**Avis délibéré de la mission régionale
d'autorité environnementale Hauts-de-France
sur le projet de parc éolien
de la vallée Martinot sur la commune de Royaucourt (60)
Étude d'impact de décembre 2023**

n°MRAe 2024-7781

AVIS DÉLIBÉRÉ n° 2024-7781 adopté lors de la séance du 19 mars 2024 par
la mission régionale d'autorité environnementale Hauts-de-France

Contexte éolien (source : étude d'impact, page 106)

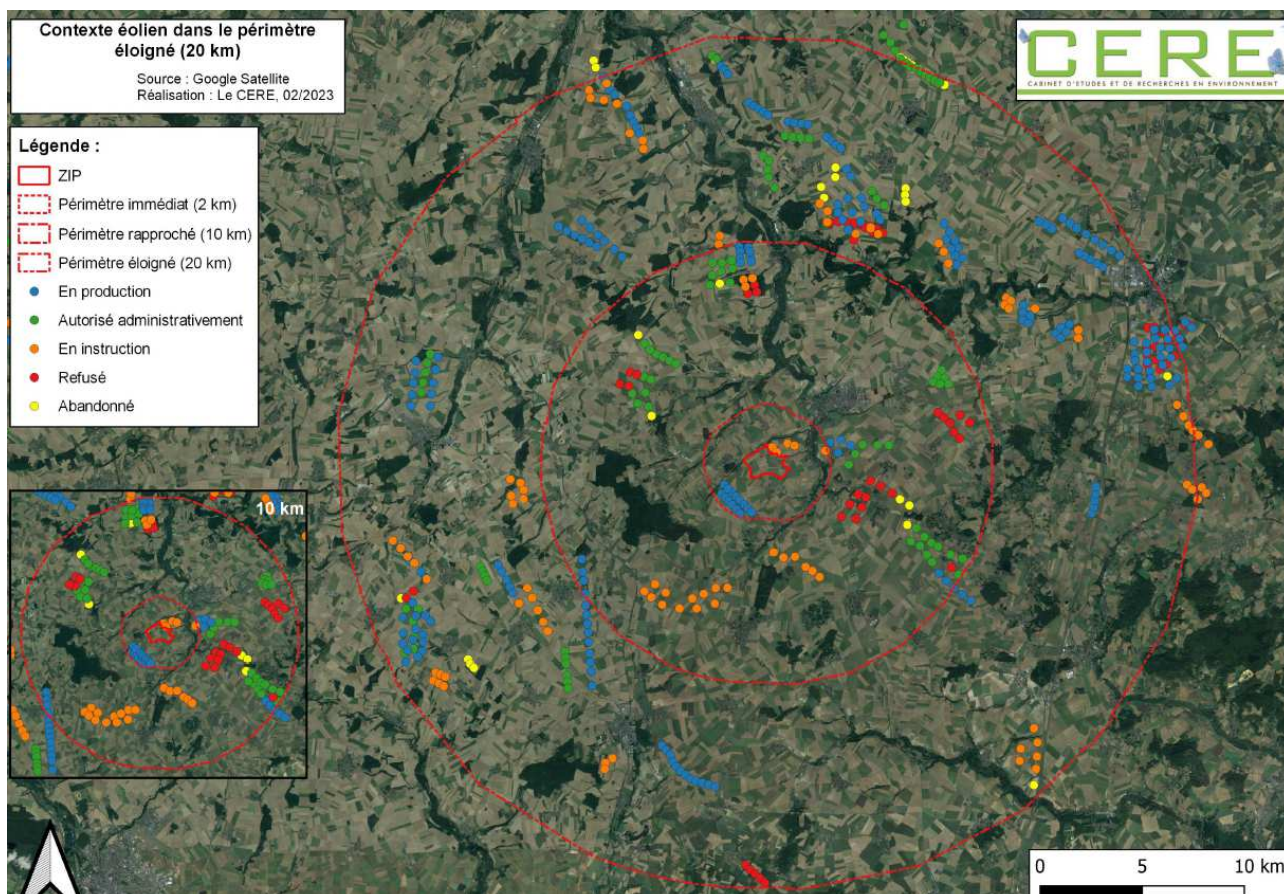
Le contexte éolien est très marqué. Selon les éléments, au sein du territoire d'étude, 38 parcs éoliens sont existants, 19 accordés et 19 déposés.

L'ensemble éolien en activité le plus proche est celui du Champ feuillant à 1,1 kilomètre avec 14 éoliennes. Un projet de parc en instruction au moment du dépôt se situe à 80 mètres de la zone d'implantation du projet : le parc éolien des Moulins du Monchel avec cinq éoliennes de 180 mètres de hauteur. Ce dernier a été refusé par arrêté du 13 septembre 2023³. Les caractéristiques détaillées de ces parcs (hauteur, taille du rotor, garde au sol, mesures d'arrêt des machines) ne sont pas décrites.

Bien qu'il ne soit pas une extension du parc éolien construit de du Champ feuillant à 1,1 kilomètre et du projet de parc des Moulins du Monchel à 80 mètres, l'analyse des impacts du projet de trois éoliennes de de la Vallée Martinot à Royaucourt, de par sa proximité des parcs précités, ne peut être conduite indépendamment de celles des parcs voisins.

L'autorité environnementale recommande de décrire les caractéristiques détaillées des parcs voisins (hauteur, taille du rotor, garde au sol, mesures d'arrêt des machines) et de mieux les intégrer dans l'évaluation environnementale du parc éolien de la Vallée Martinot à Royaucourt, notamment pour les mesures de réduction.
